## 6.2 F-1断層の線形(南端)

### ①F-1断層の南端の考え方(指摘事項No.10に関する回答)(1/5)

#### 【H31.4.26審査会合における指摘事項No.10】

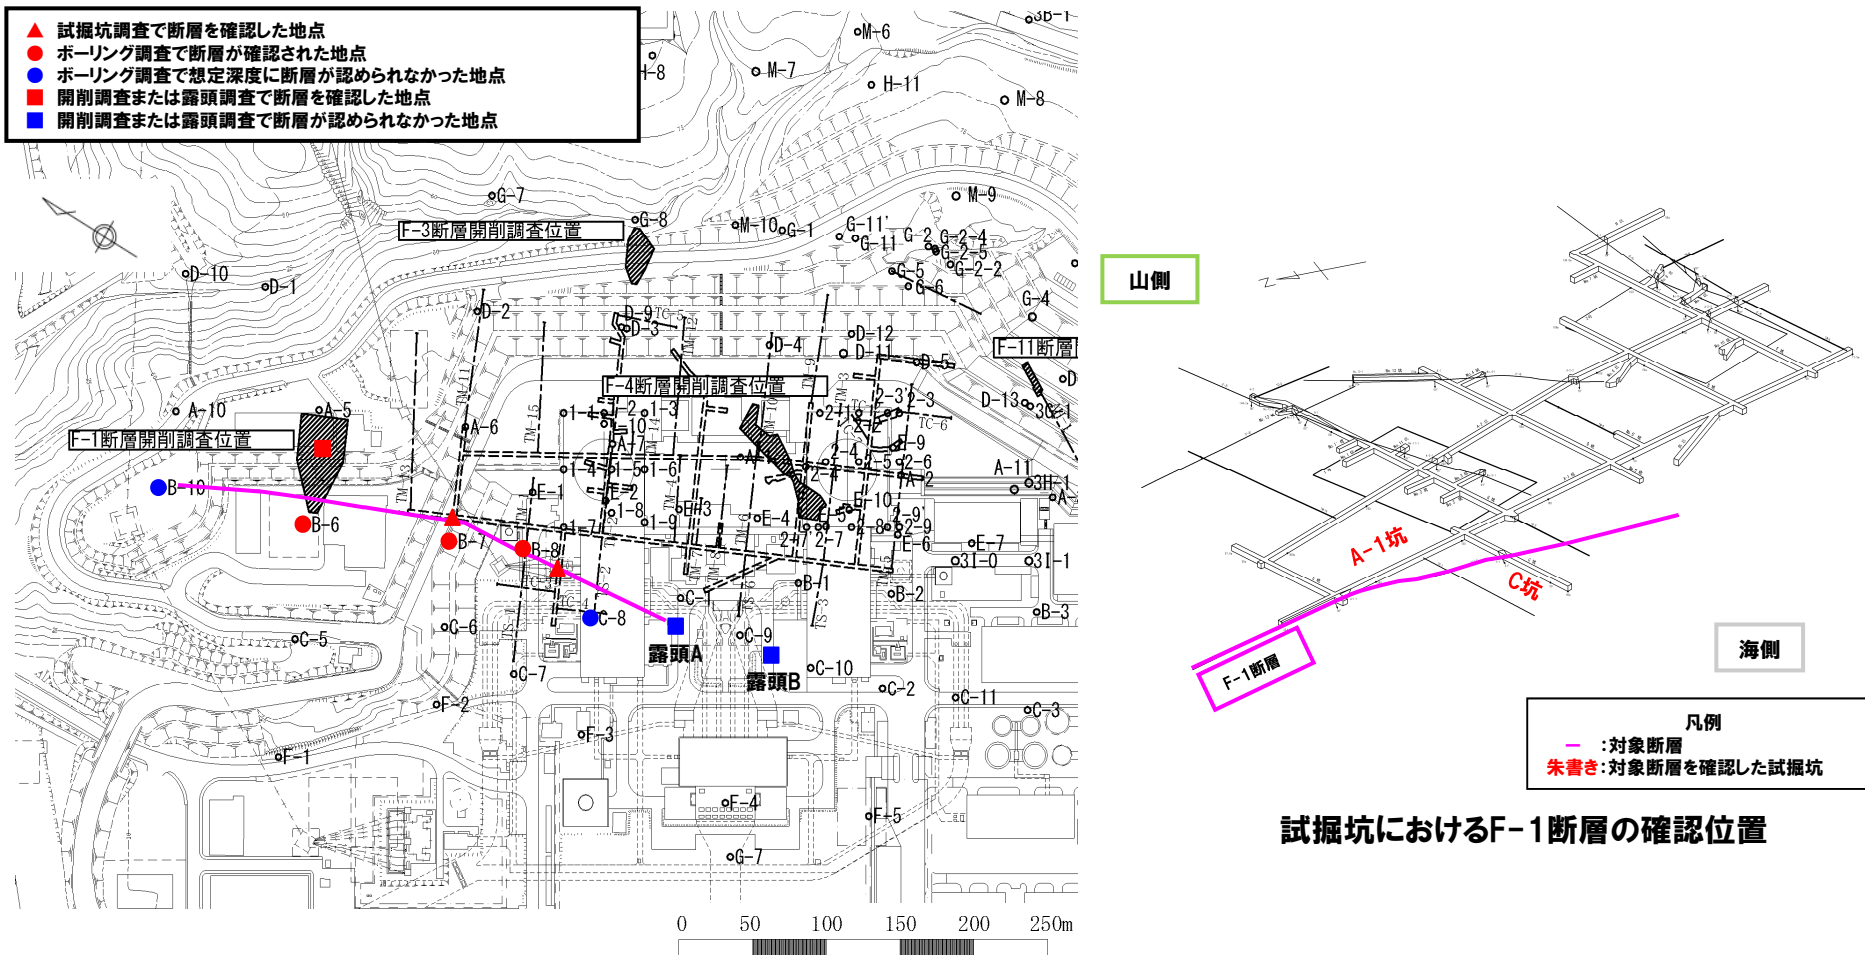
○F-1断層の南端については、C-8ボーリングにおいてF-1断層は認められないとしているにも係らず、更に南側に位置する露頭Aの直前までとした考え方を説明すること。また、F-1断層が認められないとしたC-8ボーリング地点付近を含む既存の断層断面位置図を示すこと。

- C-8ボーリング位置におけるF-1断層の推定延長位置は、F-1断層を確認した試掘坑(標高2.5m)より深部の標高約-19m(深度約28m)である(P509参照)。
- 本ボーリングにおいて、試掘坑調査により確認されたF-1断層の走向・傾斜から推定される延長位置付近には、条線、鏡肌及び粘土の挟在等は認められない。
- 本ボーリングの南側に位置する露頭A(波食棚)は、標高約1mに位置し、F-1断層を確認した試掘坑(標高2.5m)と同程度の標高である(P510参照)。
- 本露頭において、試掘坑調査により確認されたF-1断層の走向・傾斜から推定される延長位置付近には、節理は認められるものの、破砕部は認められない。
- 以上のことから、F-1断層の南端は、C-8ボーリングにおいてF-1断層は認められないものの、試掘坑と同程度の標高である露頭Aの直前まで延長することとする。

- B-10ボーリング位置におけるF-1断層の推定延長位置は、F-1断層を確認した試掘坑(標高2.5m)と同程度の標高約1m(深度約55m)である(P512参照)。
- 本ボーリングにおいて、試掘坑調査及びF-1断層開削調査箇所により確認されたF-1断層の走向・傾斜から推定される延長位置付近には、条線、鏡肌及び粘土の挟在等は認められない。
- 以上のことから、F-1断層の北端は、B-10ボーリングの直前までとする。
- また、C-8ボーリング地点付近を含む海山方向の地質断面図(Y1-Y1'断面)をP509に示す。
